Nota beantwoording zienswijzen

Ontwerpbestemmingsplan “Huurlingsedam fase 3”, Wijchen

December 2021

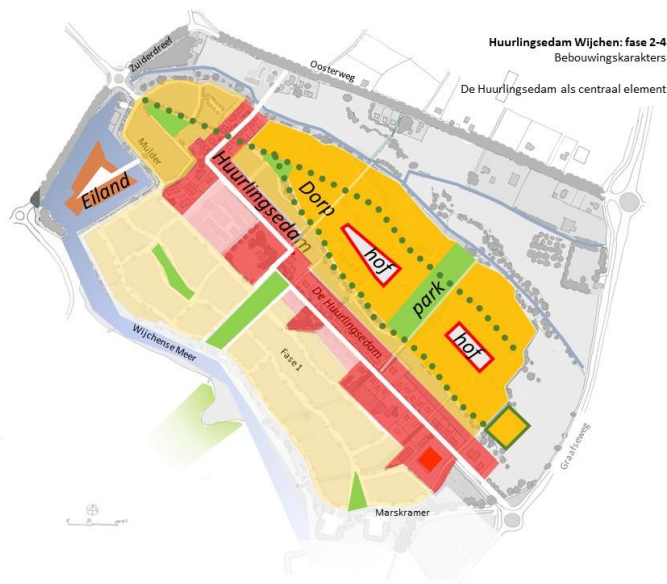
Indiener geeft aan dat het buurtschap zoals omschreven op pagina 15 niet tot het plangebied zou behoren. Afbeelding 2.10 suggereert echter volgens indiener iets anders. Het ontbreken van het buurtschap in dit plangebied geeft volgens indiener weinig echte mogelijkheden tot de realisatie van het buurtschap in een latere fase. Het ontbreken van een buurtschap in het nieuwe dorp zal een gemis zijn aan diversiteit in het nieuwe dorp.

4. Afbeelding 2.10 toont de totaalopzet van het gebied, waarin de vier bebouwingsensembles te herkennen zijn uit de oorspronkelijke hoofdstructuur. Zoals onder punt 1 benoemd, is met fase 3 afgeweken van deze structuur. Dit had in de toelichting van het bestemmingsplan duidelijker naar voren kunnen komen. Fase 3 geeft geen invulling aan 'Het Buurtschap'. Een van de redenen hiervoor is weer het veranderende woningbouwprogramma, waardoor we genoodzaakt waren om de structuur passender te maken op de huidige vraag naar woningen. Daarnaast is gebleken dat de noordelijke punt van 'Het Buurtschap' te ver het landschap in steekt. Hier mag niet gebouwd

worden vanwege de aanwezigheid van dassen. Dit heeft er toe geleid dat we de realisatie van 'Het Buurtschap' hebben moeten heroverwegen en het idee achter 'Het Buurtschap' in fase 3 is opgenomen in de vorm van hofjes, zie hieronder:
